件名：エンジンベースの変更

MFS 25B/30B : 041531AD~

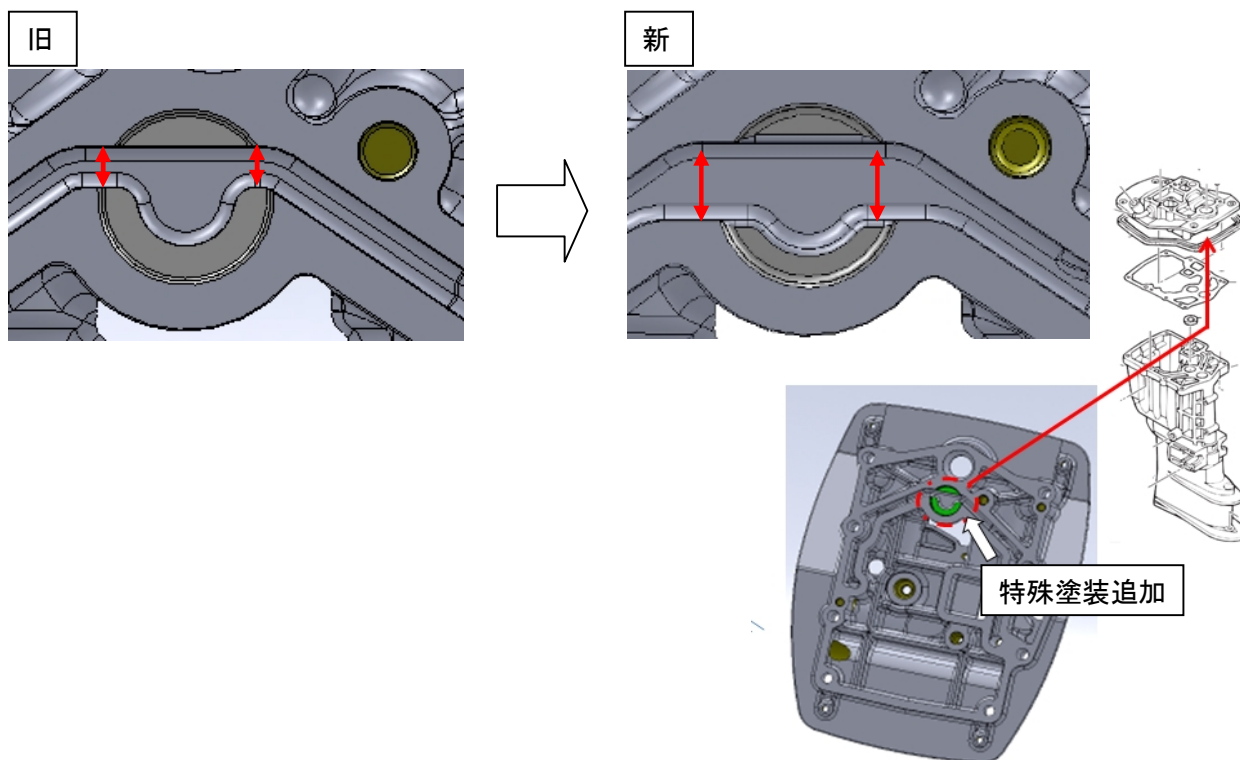
冷却効率向上のため、エンジンベースの冷却通路を変更しました。
また、更なる耐食性の向上の為、エンジンベースの一部の塗装を変更しました。
この変更に伴い品番の変更があります。

外観にて識別をしてください。
